SERVICE INFO – INA 0009

Натяжний ролик з модифікованою поверхнею кочення 531 0564 30

Зображення 1: 531 0564 30 (вигляд спереду)

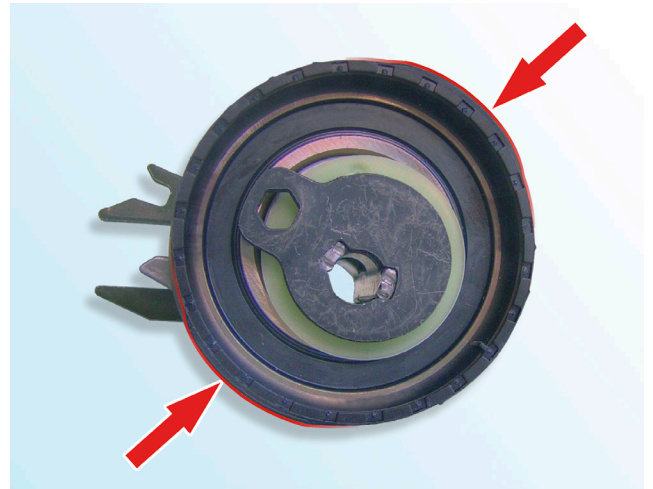
Натяжний ролик 531 0564 30 (з синусоїдальним шківом) представляє собою оптимізований з точки зору утворення шуму натяжний ролик, що був розроблений спеціально для наведених вище областей застосування.

Примітка:
Поверхня кочення нетипової форми не є виробничим браком!

Червоним кольором (зображення 1 і зображення 2, показано стрілками) позначені відповідні відмінні ознаки.

Зображення 2: 531 0564 30 (вигляд збоку)

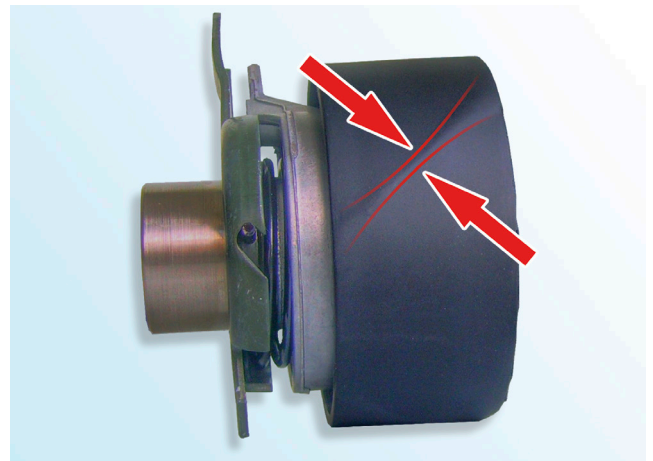
Поверхня кочення натяжного ролика має діагональні опуклості (зображення 2).
